**Detaljplan för del av fastigheten
Klubben 3:1
inom Yttersjö i Umeå kommun, Västerbottens län**

Ett förslag till detaljplan för fastigheten Klubben 3:1 har upprättats av Umeå kommun, Detaljplanering under december 2020. Syftet med planen är att skapa planmässiga förutsättningar för bostäder och skola.

Planen handläggs med s.k. utökat planförfarande och har varit föremål för samråd under tiden **2020-12-02 – 2021-01-08**. Sakägare, statliga och kommunala instanser, föreningar m.fl. har getts möjlighet att lämna synpunkter på förslaget. Följande skriftliga synpunkter har inkommit under samrådet:

Figur 4. Indelning av föreslagna fastigheter lämplighet för exploatering baserad på bedömd påverkan på Lomtjärnmyran.

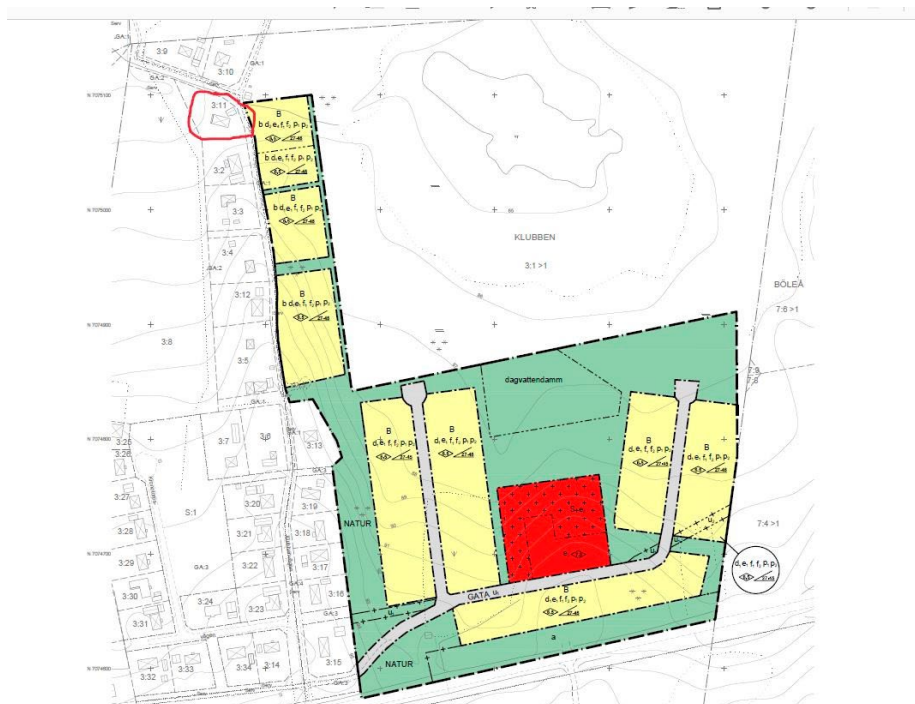
Har en fråga hur tomt 35 kan vara definierad som mindre lämplig när den borde vara definierad som olämplig med de vattenmängder som behöver rinna ner till bjännsjön.

Har en fråga om att ansluta kommunalt avlopp till tomt 3:11, rött inringat. Blir det projekterat att befintliga tomter nu med enskilt avlopp kommer kunna ha möjligheten att ansluta sig till kommunalt avlopp.

Tomt 35 bedöms som mindre lämplig med hänsyn till vad som framkommit i den geohydrologiska utredningen. Inför granskningen revideras byggrätten för tomten för att undvika påverkan på utloppet från Lomtjärnen.

Frågan om vatten och avlopp har utretts ytterligare inför granskningen och en VA-utredningen har tagits fram. Nya ledningar kommer att förläggas inom naturmarken i norra delen och i södra delen inom gatuområdet och naturmark. I planområdets norra del kommer en pumpstation att behöva anordnas. Utredningen har tagit hänsyn till befintliga fastigheter kan komma att ansluta till VA-nätet i framtiden.
